萬芳四號公園工作坊第二階段

日期：106年6月14日(星期三)晚上18:30~20:00

工作坊內容：依第一階段工作坊手作活動及參與者建議變更設計圖說

106年兒童遊戲場及附屬設施改善統包工程(第1期)

兒童手作工作坊成果

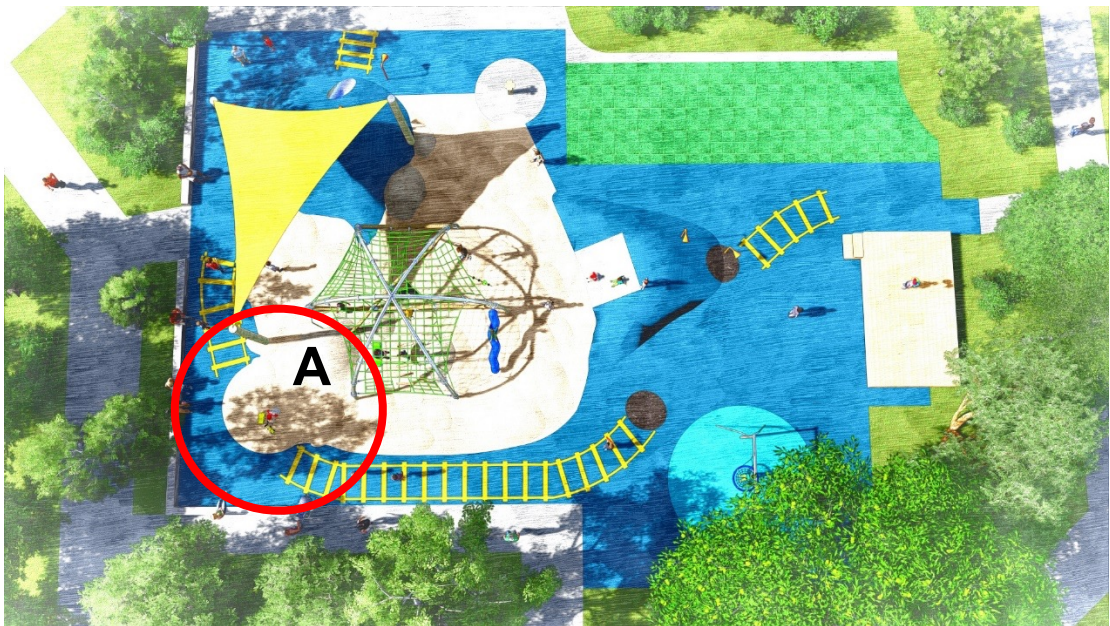
兒童手作工作坊成果所顯示之活動項目大部分已在原本規劃之遊戲場域內，鞦韆為其中最多組別設計的活動項目，遊戲場設計中野安設置了一組可供多人使用的網籃鞦韆，而水池礙於管理及安全上的考量於本場地無法增設。本遊戲場設置的蛋形攀爬網也符合了大多數兒童想要的攀爬與挑戰的需求。洞穴的需求我們也用地形山丘的方式來加以呈現。

第一階段工作坊後變更圖說

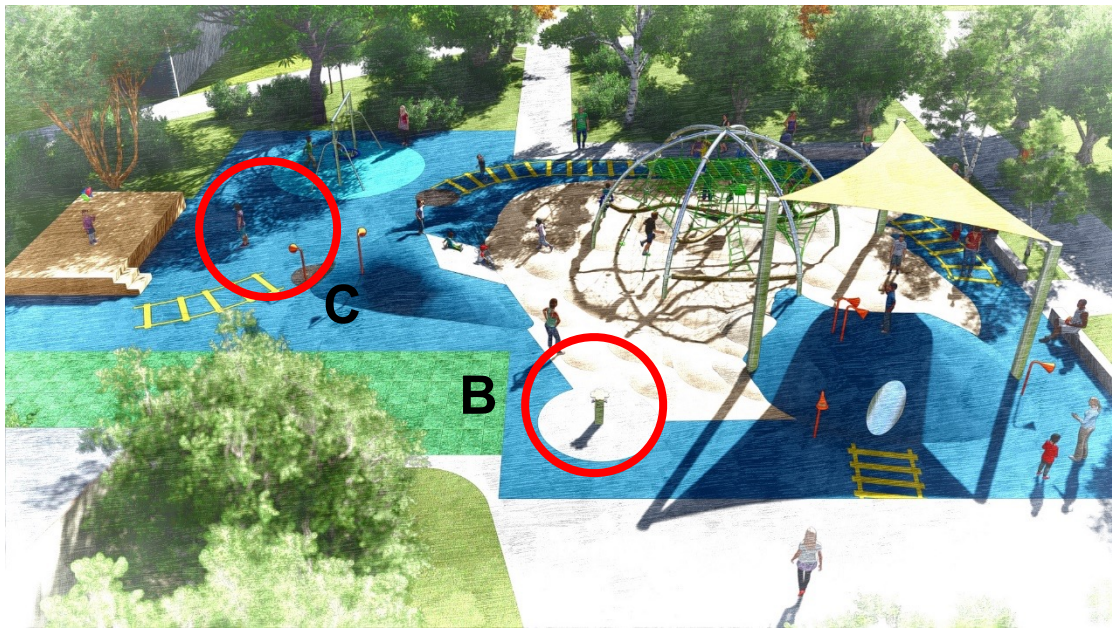
6. 沙坑面積可否擴大？

7. 設計圖上沒看到洗手/腳的地方，請問是否有設置？

8. 傳聲筒設置的位置太密集，是否可稍作調整？

A. 沙坑面積擴大

B.洗手/腳區移靠近沙坑區
C.傳聲筒位置調整

沙坑上下兩端面積增加。

洗手/腳池原先設置於遊戲場外，現移至沙坑邊以方便使用。

傳聲筒的位置從原本集中在土丘上方，分散至土丘四周。
